ERRATA

Veuillez trouver ci-joint la liste des errata relatifs au « guide méthodologique pour la réalisation de l'étude de l'impact des nuisances sonores dans les lieux diffusant de la musique amplifiée » :

Planche 2

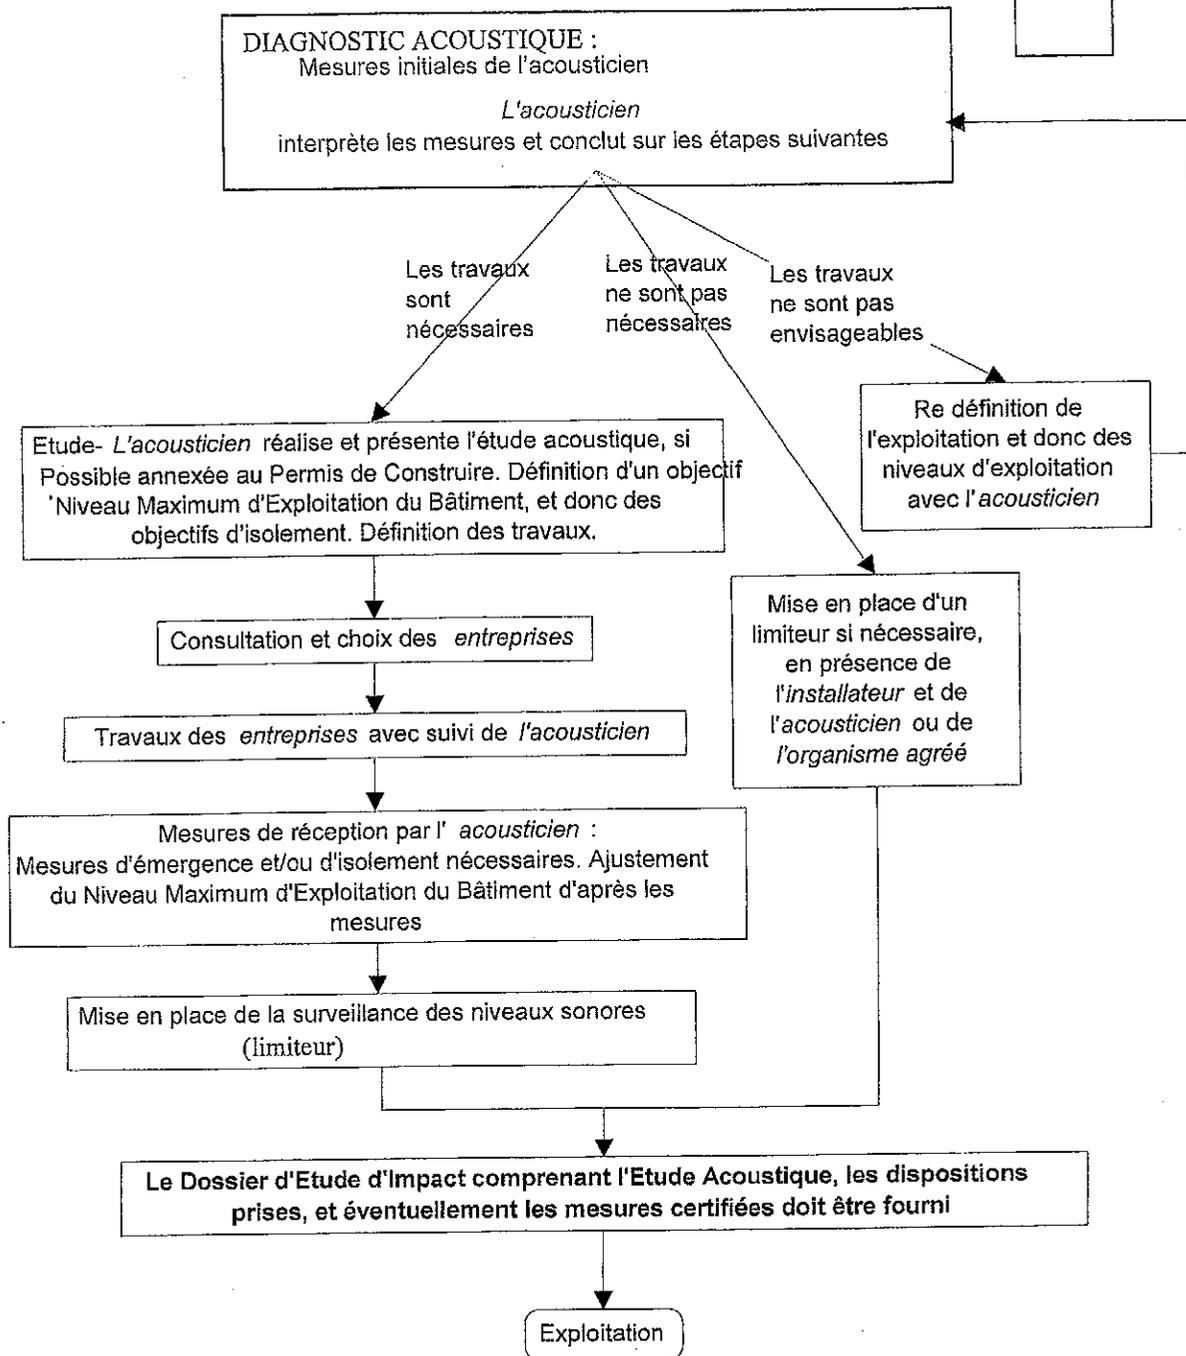
Les organigrammes des planches 2 à 5 présentent quelques erreurs, on donne ci-après les organigrammes originaux.
